改善箇所説明図

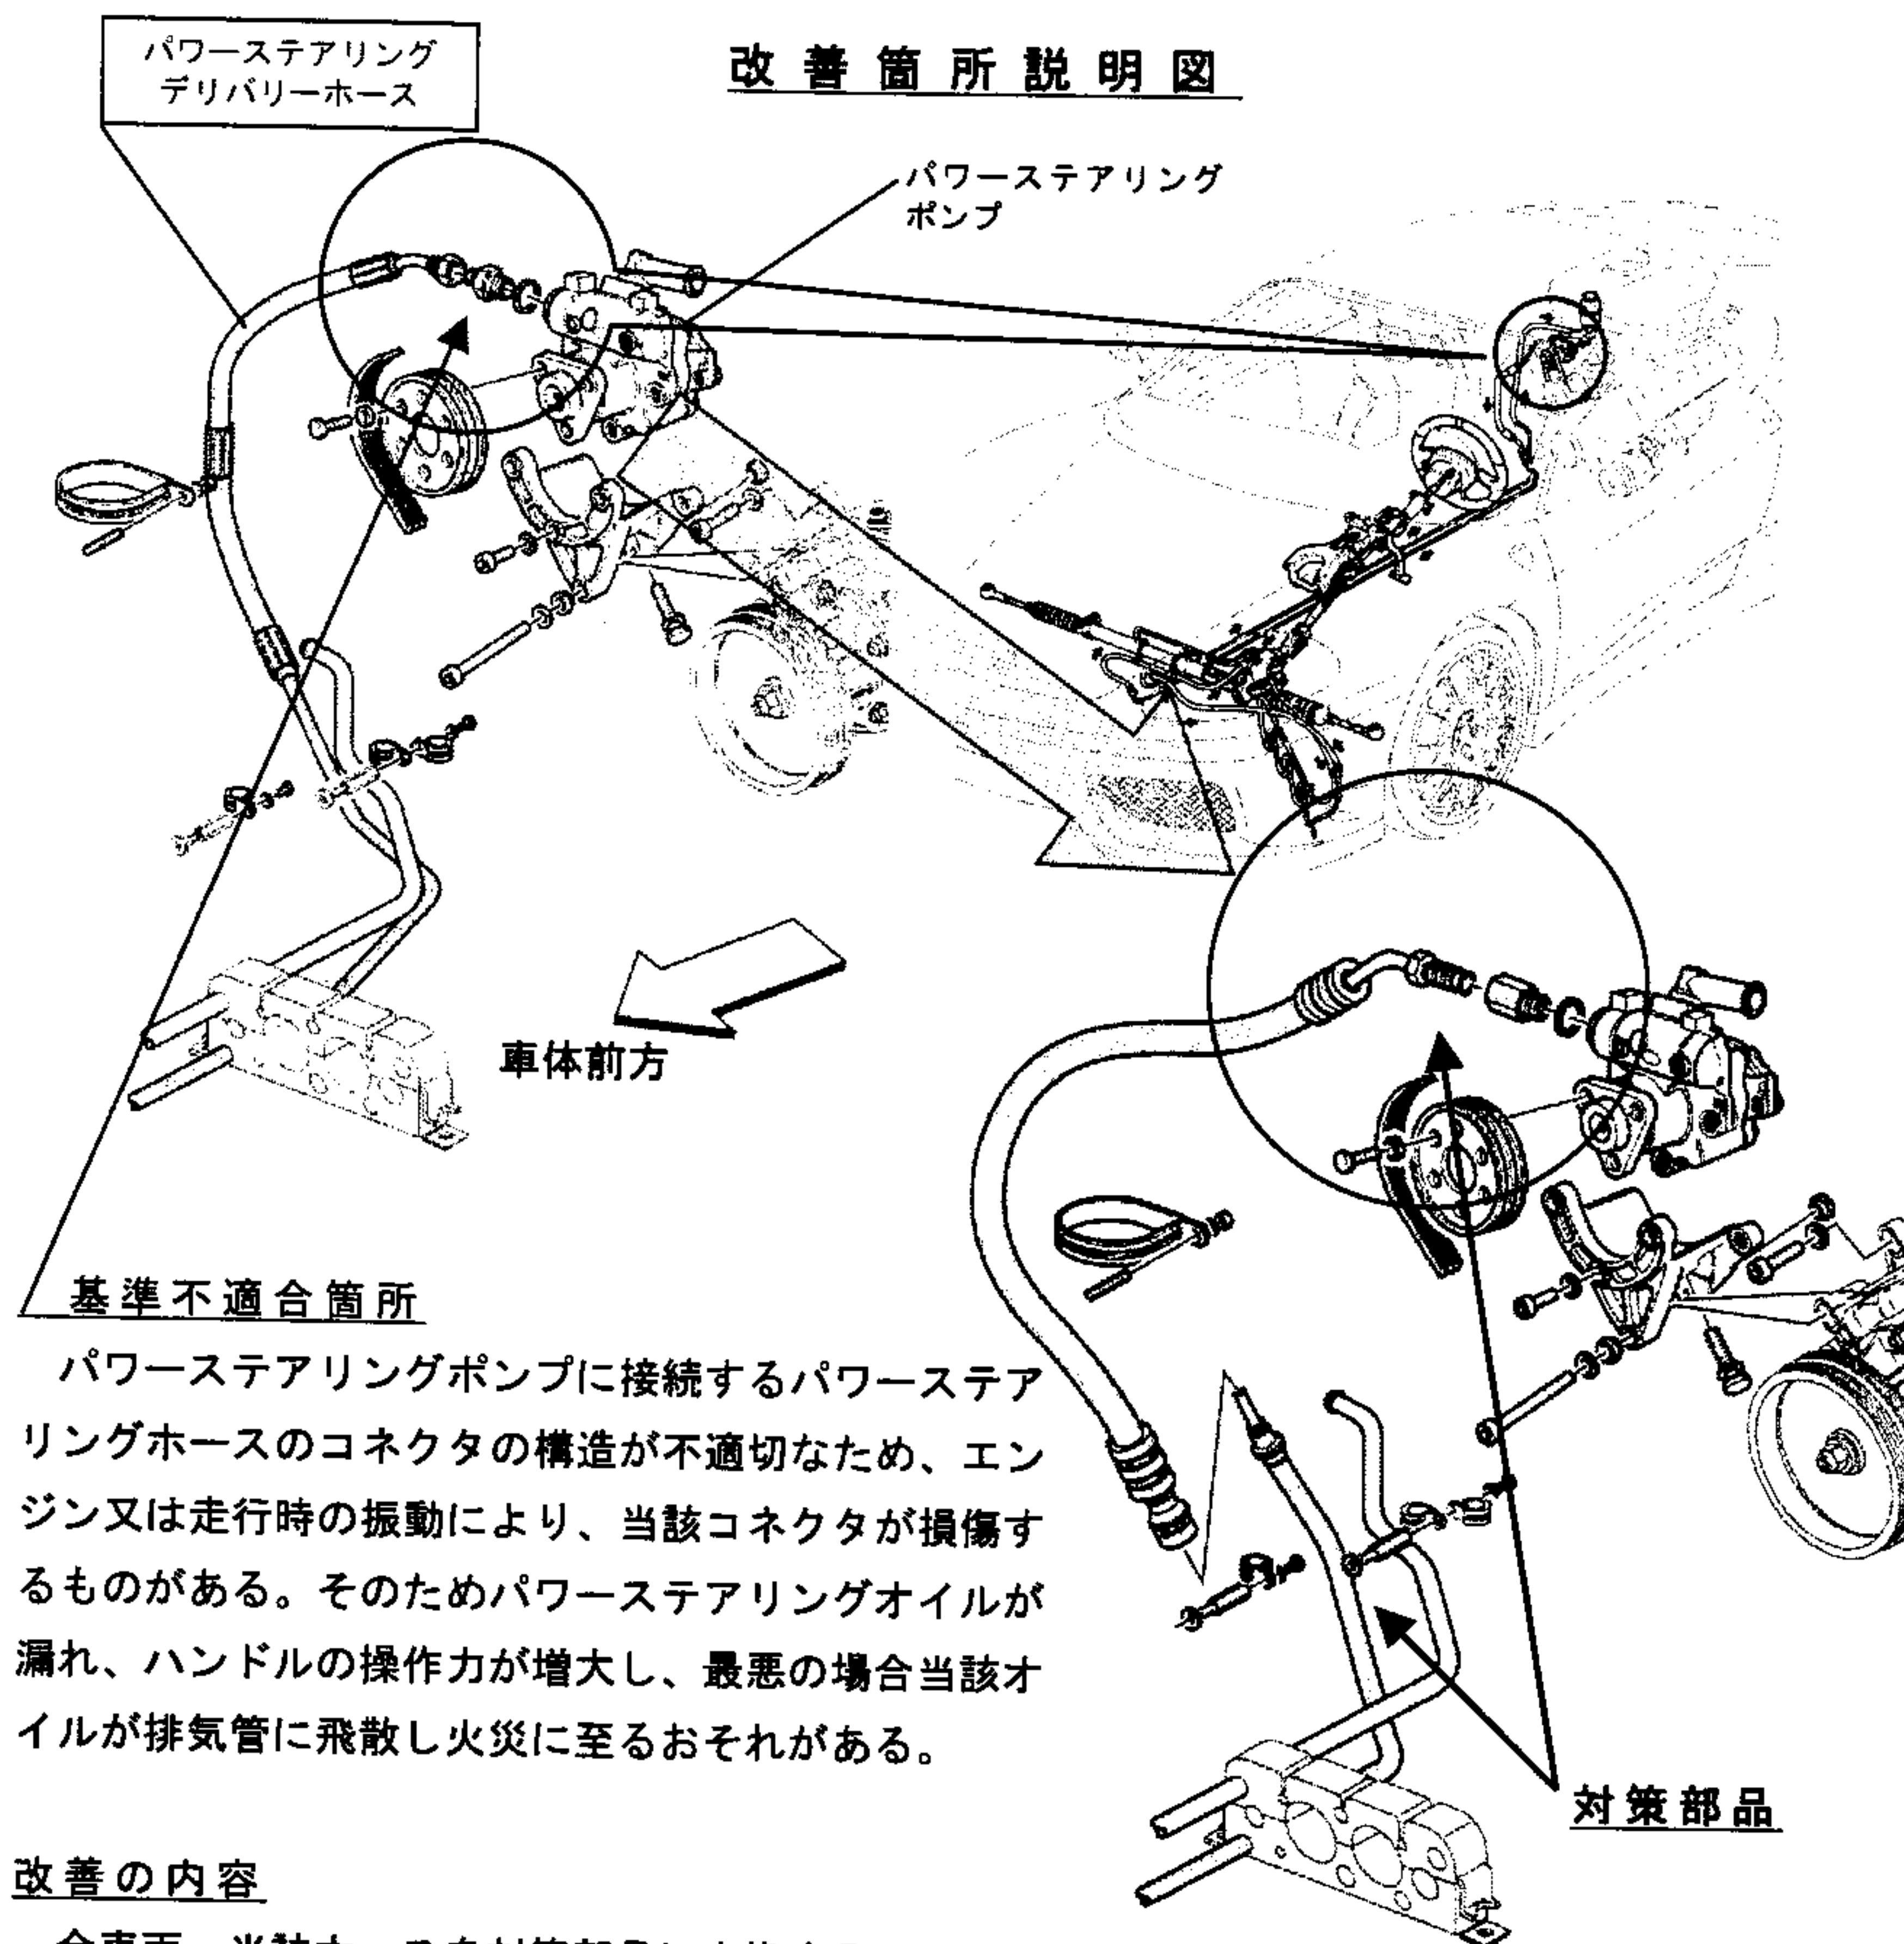
パワーステアリングポンプに接続するパワーステアリングホースのコネクタの構造が不適切なため、エンジン又は走行時の振動により、当該コネクタが損傷するものがある。そのためパワーステアリングオイルが漏れ、ハンドルの操作力が増大し、最悪の場合当該オイルが排気管に飛散し火災に至るおそれがある。

全車両、当該ホースを対策部品に交換する。
